**Süderweiterung
des Steinbruchs Plettenberg
der
HOLCIM (SÜDDEUTSCHLAND) GMBH**

**Erläuterungen zu Rückfragen des
Landesamtes für Geologie, Rohstoffe und
Bergbau aus der Email vom 21.12.2018
zum Gutachten zu Fragen der
Hangstabilität am Plettenberg**

Februar 2019

Abb. 3-3: Profil des SW Hangs (Plattenkeller) zum Ende des Abbaus im geplanten Erweiterungsgebiet bei einem erhöhten Bergwasserspiegel in den Rutschmassen des Unterhangs. Untersuchung der Standsicherheit der Außenböschung nach Bishop bei tief liegender rechter Suchgrenze.

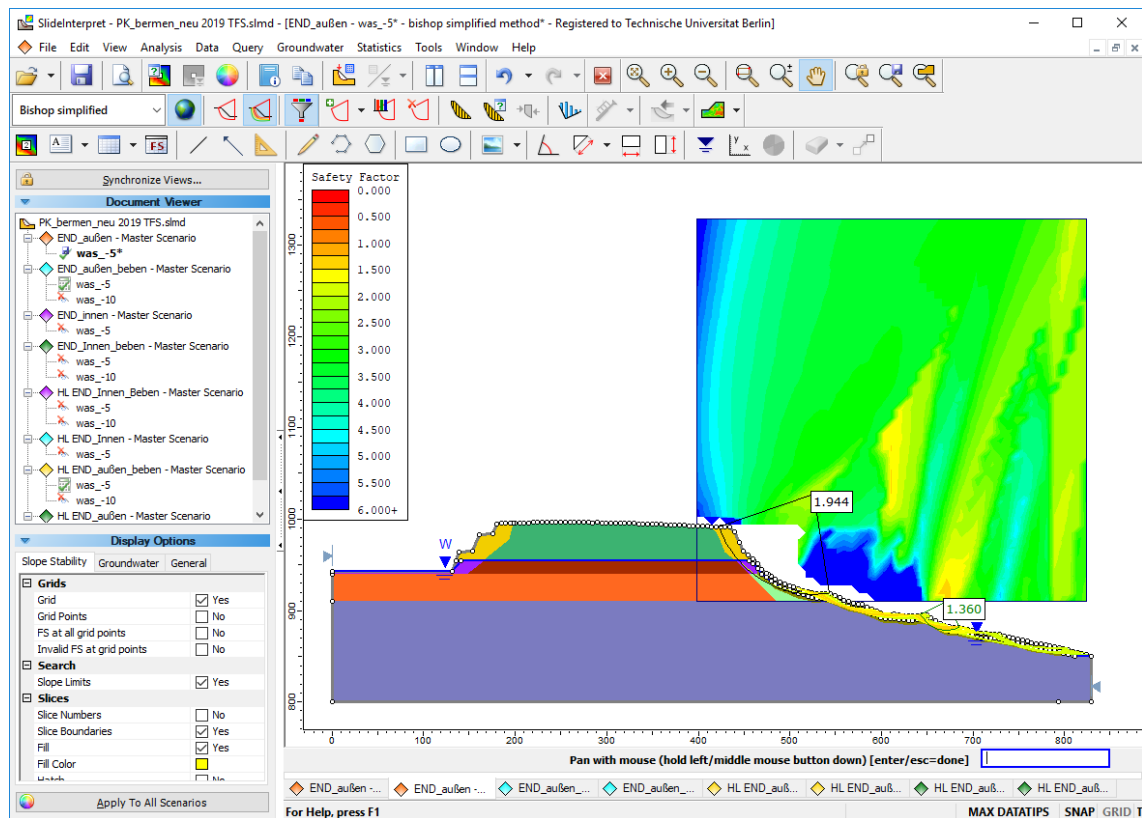
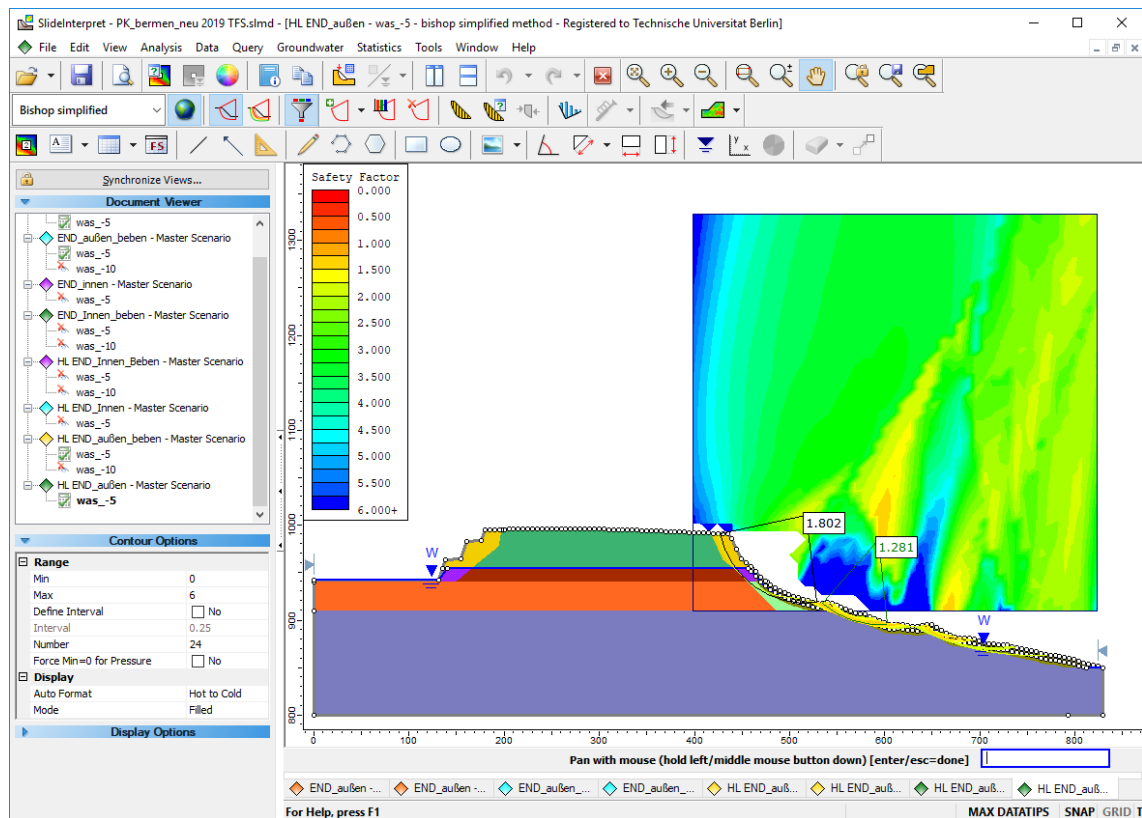
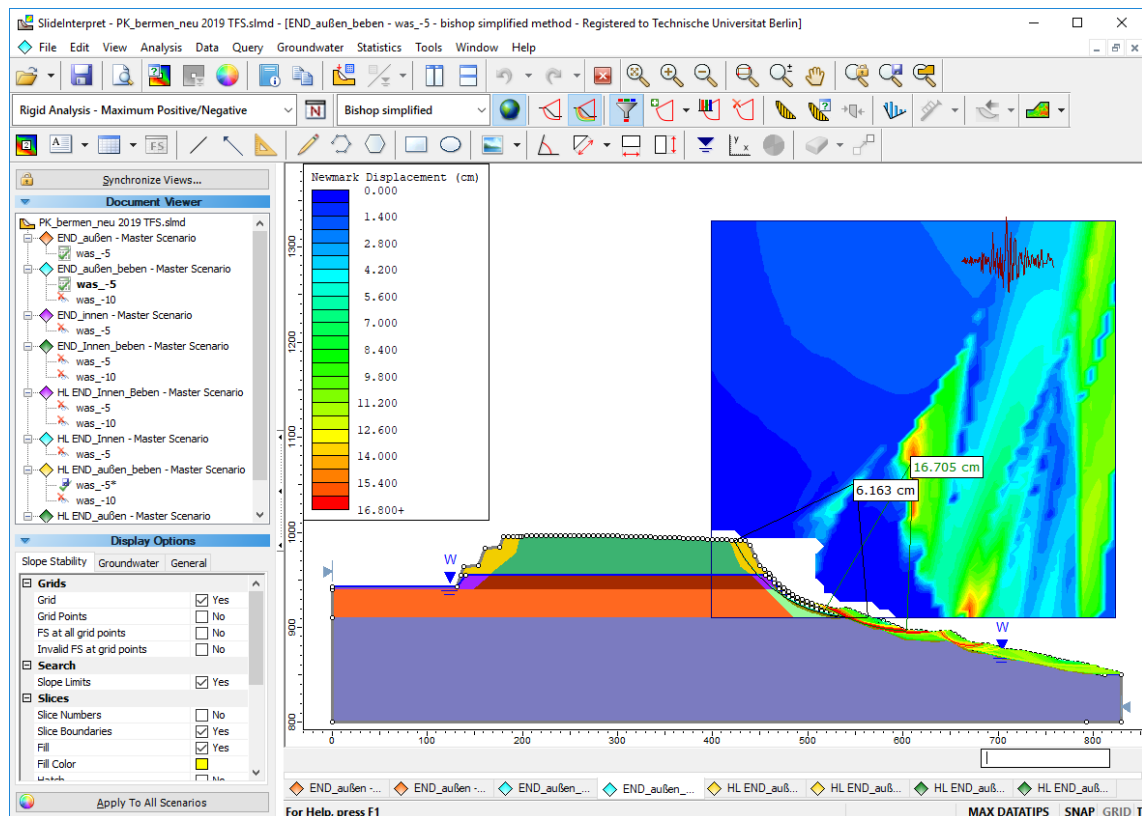
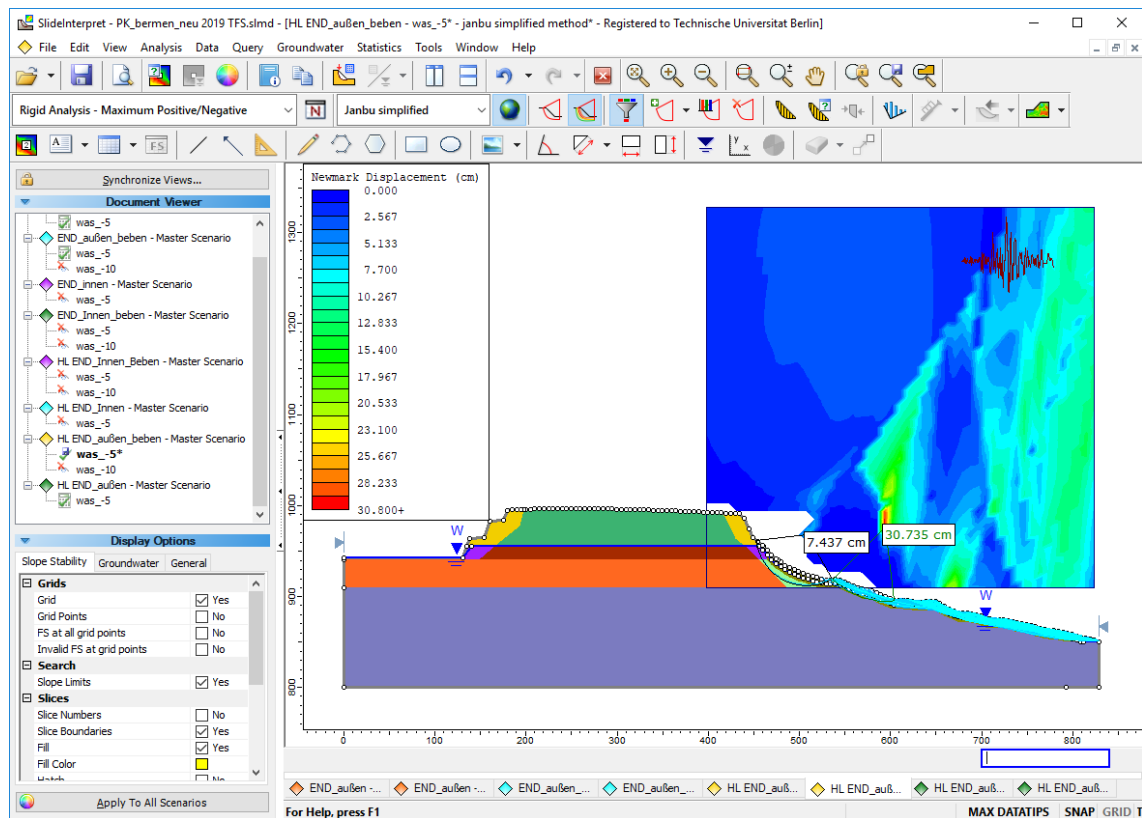
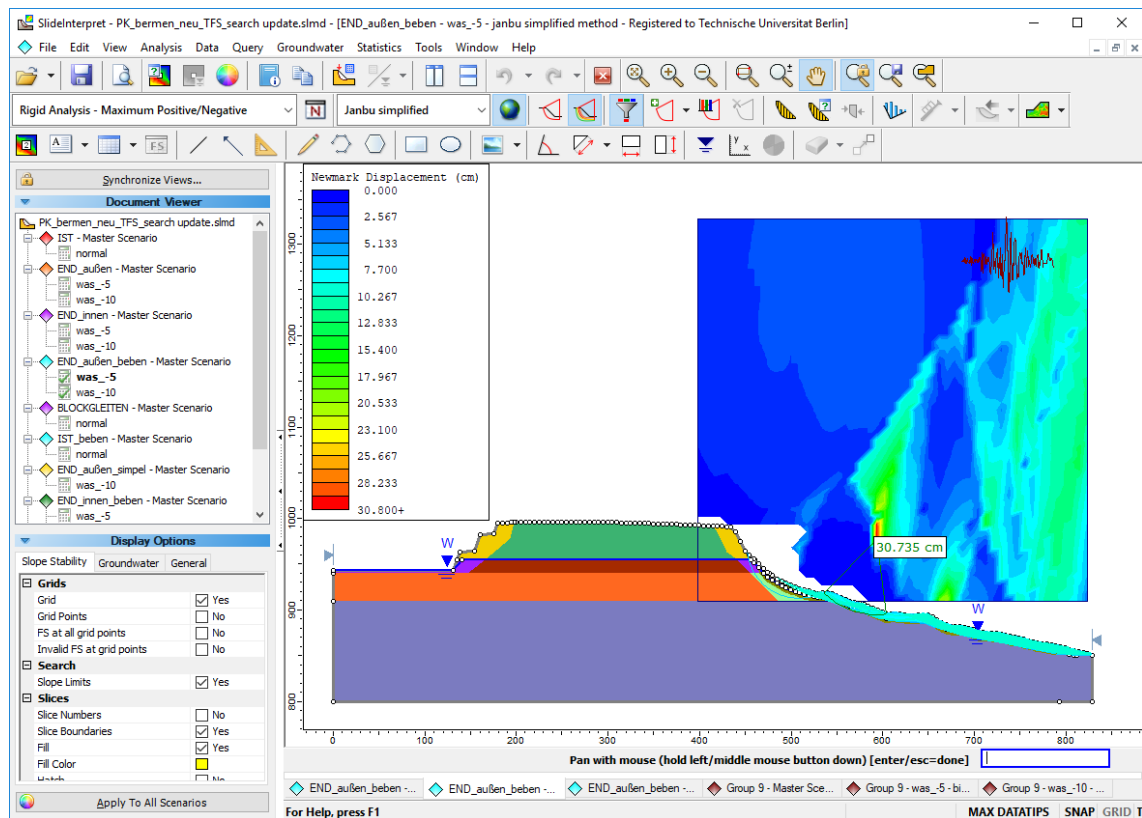
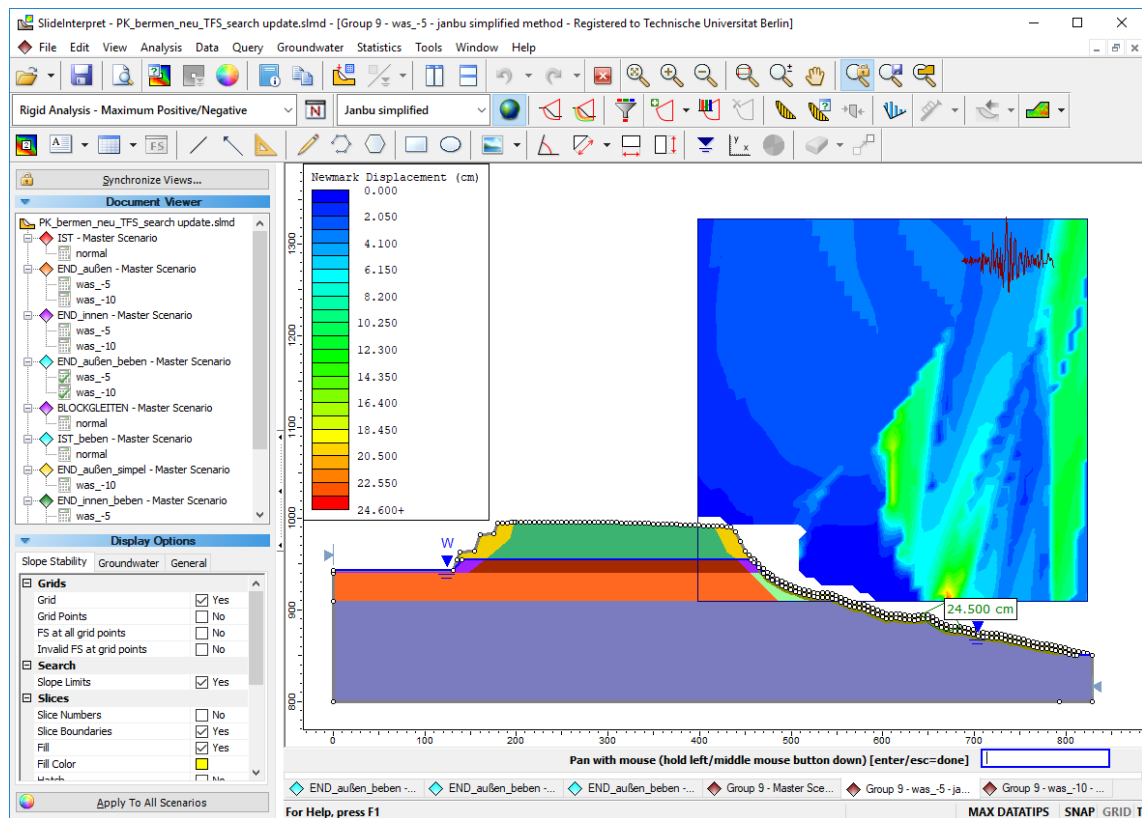
Lfd. Nr. 36: Die in Tabelle 7-7 des überarbeiteten „Gutachten zu Fragen der Hangstabilität am Plettenberg“ vom 20.11.2018 angegebenen Newmark-displacement-Werte bzw. Standsicherheitsfaktoren unterscheiden sich teilweise von den Werten in Tabelle 7-7 des „Gutachtens zu Fragen der Hangstabilität am Plettenberg“ vom 26.04.2018. Der Gutachter sollte hierzu Stellung nehmen und dies begründen.

Die Unterschiede aus den Fällen 2, 3 und 4 (Abbildungen 3-3 bis 3-8) ergeben sich durch eine Abweichung der Suchgrenzen für die Gleitkreise. Diese legen fest in welchem Bereich die Gleitkreise liegen dürfen, damit diese als gültig gewertet werden.

Abbildung 5-1: Graphische Darstellung der Sensitivität des GSI gegenüber den Parametern zur Abschätzung der Gebirgsqualität RQD und JCond89

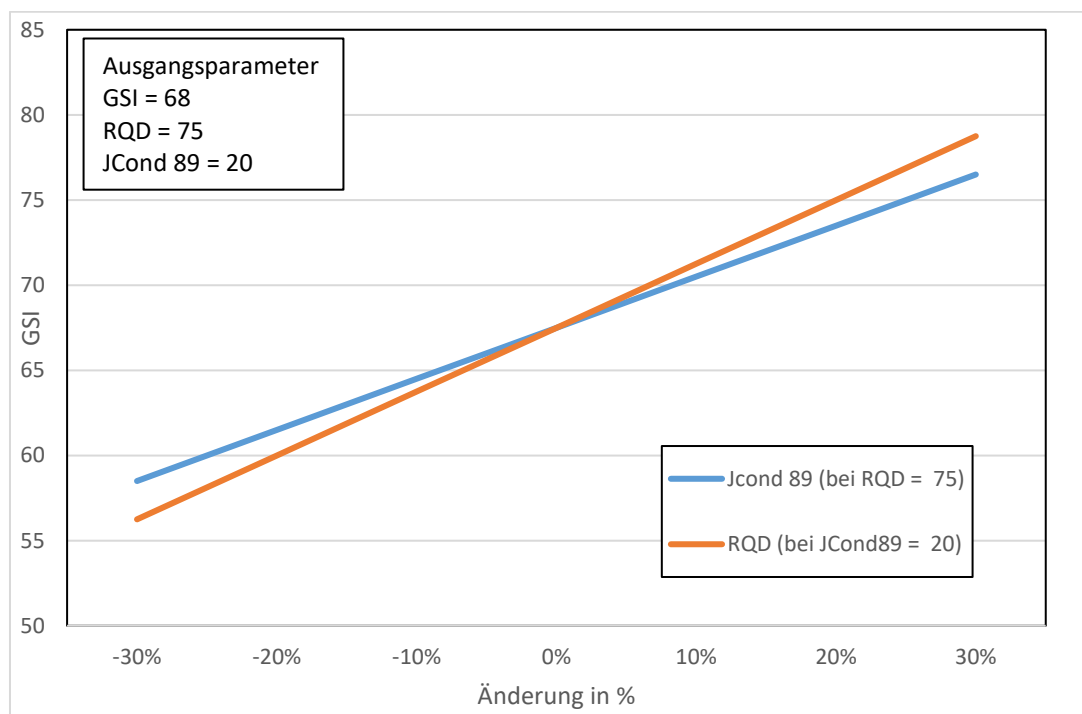
Lfd. Nr. 38/39: Die Beschriftung der Abszisse von Abb. 7-3 sowie die im überarbeiteten „Gutachten zu Fragen der Hangstabilität am Plettenberg“ vom 20.11.2018 ergänzte Aussage „Die Änderung vom Minimalwert zum Maximalwert entspricht dabei 100 % Änderung“ ergeben aus Sicht des LRGB keinen Sinn, da Minimal- und Maximalwerte (und somit die Spannweite) willkürlich gewählt wurden. Entspricht nicht der üblichen Vorgehensweise bei einer Sensitivitätsanalyse und sollte verbessert werden.

Grundsätzlich ist dies eine der üblichen Darstellung in Sensitivitätsanalysen bei der ein Fehlertoleranz vorgegeben wird und dann bei einer entsprechenden Änderung in % dargestellt wird. Dabei steht eine angenommene oder wahrscheinliche Änderung im Vordergrund. Hier wurden relativ starke Schwankungsbreiten angenommen. Dabei ist zu beachten, dass diese beim RQD und JCond aufgrund der unterschiedlichen Skalen nicht im selben Maß auftreten. Entsprechend wurden die Werte in der Analyse gewählt.

Zur besseren Übersichtlichkeit sind die Parameter im Folgenden nochmals normiert, in vergleichbaren prozentualen Änderungen entsprechend der Abbildung im Gutachten bzw. der im Gutachten folgenden Tabellen 7-10, 7-11 und 7-12, dargestellt.
